## SERVICE INFO – LuK 0081

# Proces odpowietrzania siłownika centralnego 510 0097 10

## Zmodyfikowane połączenie hydrauliczne

Producent: Dacia  
Nissan  
Renault

Foto 2: Poprzednie rozwiązanie z jednym klipsem (po prawej), nowe z dwoma (po lewej)

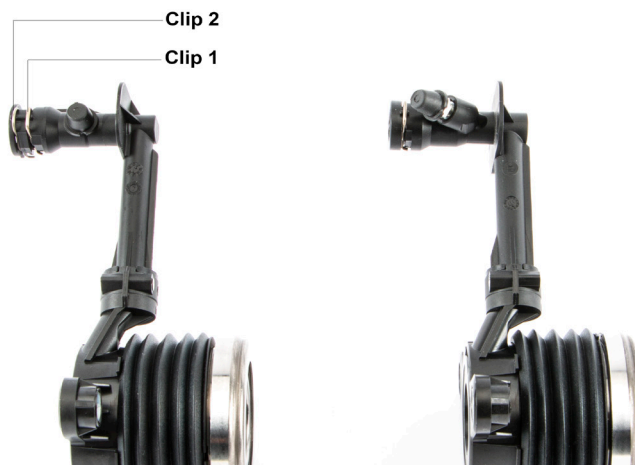
Centralny siłownik hydrauliczny 510 0097 10 został zmodyfikowany. Od teraz odpowiada to bieżącej konfiguracji w procesie produkcji. W przeciwieństwie do poprzedniego rozwiązania (Foto 2, po prawej) teraz dwa klipsy (Foto 2, po lewej) są stosowane do podłączenia przewodu. W zależności od rozwiązania należy zastosować odpowiednią procedurę.

Podczas montażu nowej wersji siłownika należy złącza przewodu wepchnąć do końca. Czyli oba klipsy muszą być zaciśnięte.
